Réponses aux questions de la Commission du BAPE adressées à Hydro-Québec le 8 juin 2001

Question 5 Les relations niveau-débits au réservoir du Grand Détour

Les graphiques des relations niveau-débits sont annexés ci-après:

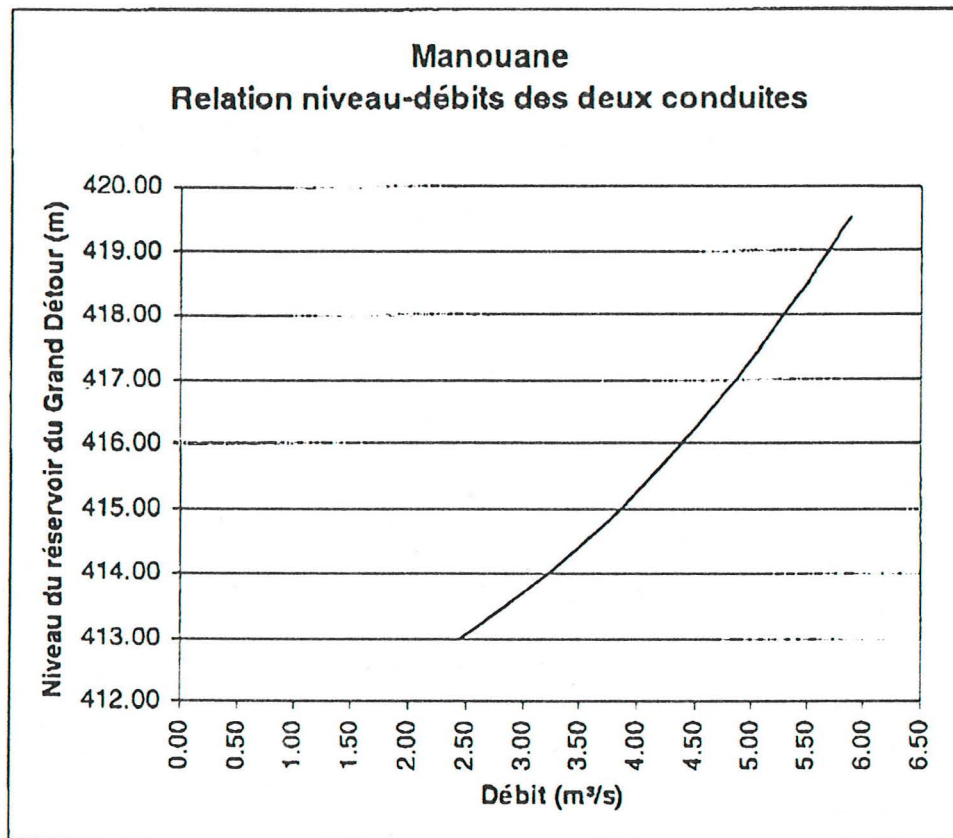
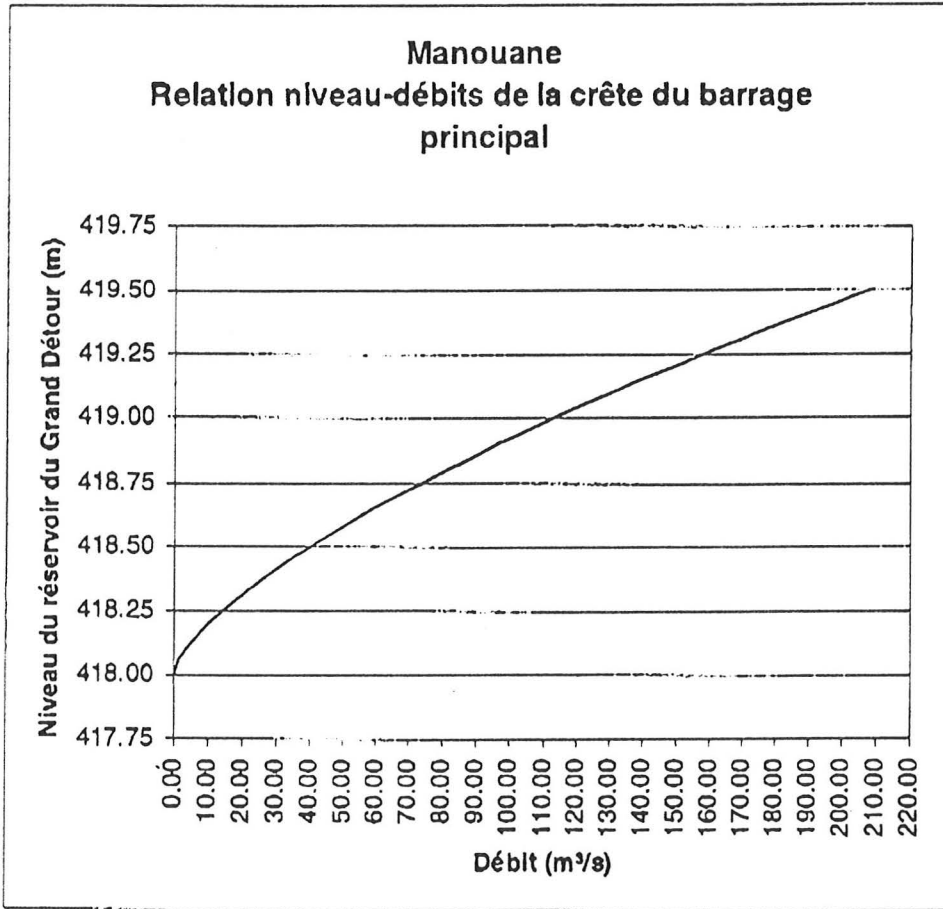
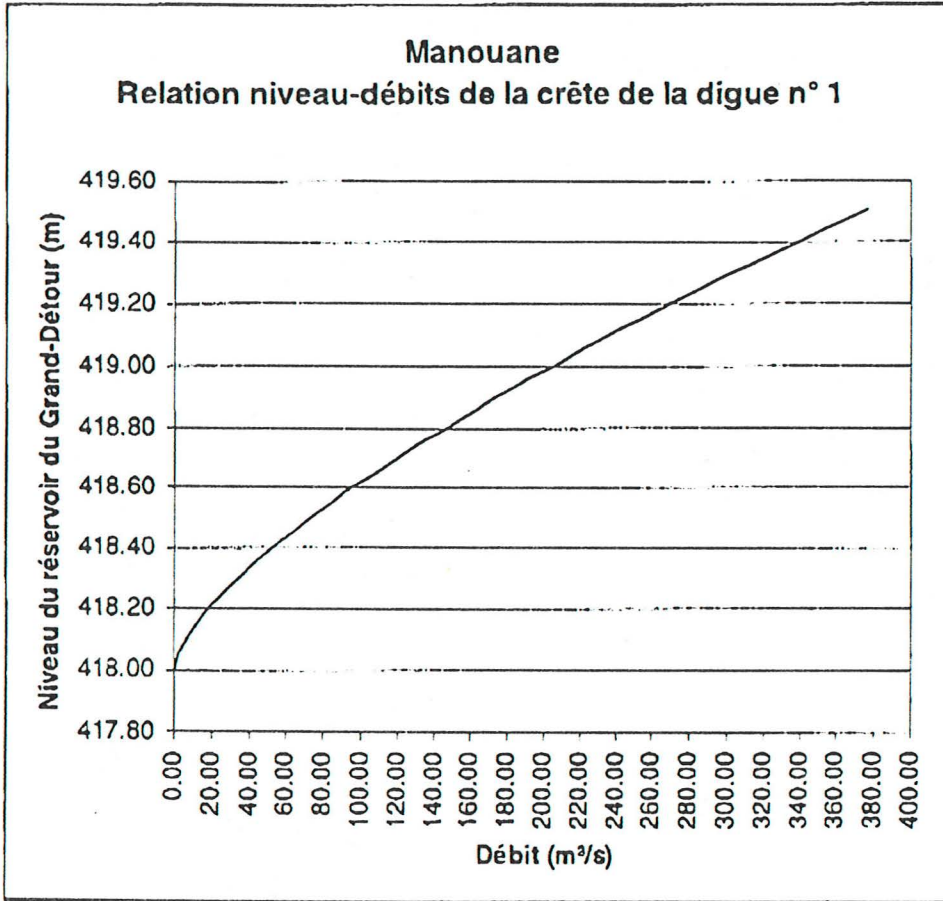
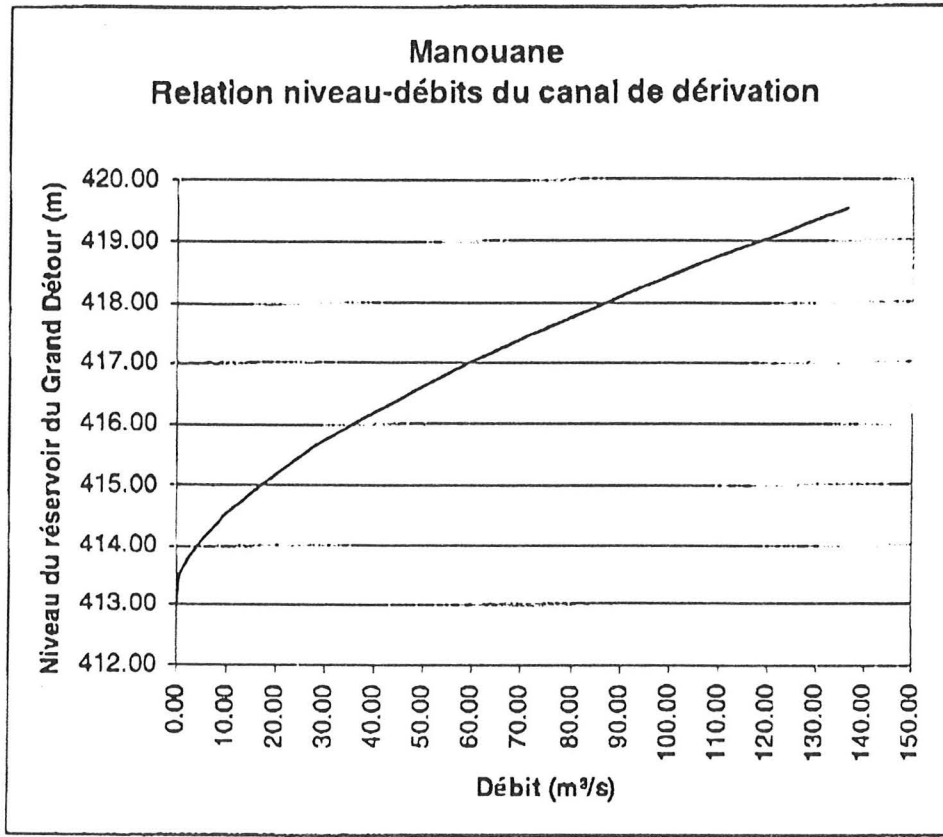
La commission souhaiterait disposer de ces relations niveau-débits entre le niveau du réservoir du Grand Détour et le débit à chacun des exutoires possibles (conduites, crête du barrage, crête de la digue n°1, et canal de dérivation) avec, si possible, le débit correspondant de la rivière Manouane à l'entrée du réservoir du Grand Détour. Ces relations seraient présentées sous forme de tableaux et de graphiques pour chacune des deux situations suivantes: 1- avec les vannes de contrôle du canal de dérivation ouvertes; 2- avec les vannes de contrôle du canal de dérivation fermées. Les tableaux présenteraient les débits pour chacun des niveaux entre 413,5 et 419,5 avec un incrément de 0,5 m.

Les tableaux 5-1 et 5-2 qui suivent donnent les relations niveau-débits à chacun des exutoires lorsque l'ouvrage de contrôle dans le canal de dérivation est ouvert ou fermé.

Concernant les débits à l'entrée du lac du Grand Détour, si on fait l'hypothèse d'un laminage (ou accumulation d'eau) relativement faible dans ce réservoir, pour un niveau donné, le débit à l'entrée du lac du Grand Détour est à toutes fins pratiques égal à la somme des débits sortant aux différents exutoires, tels que présentés aux tableaux ci-dessus.
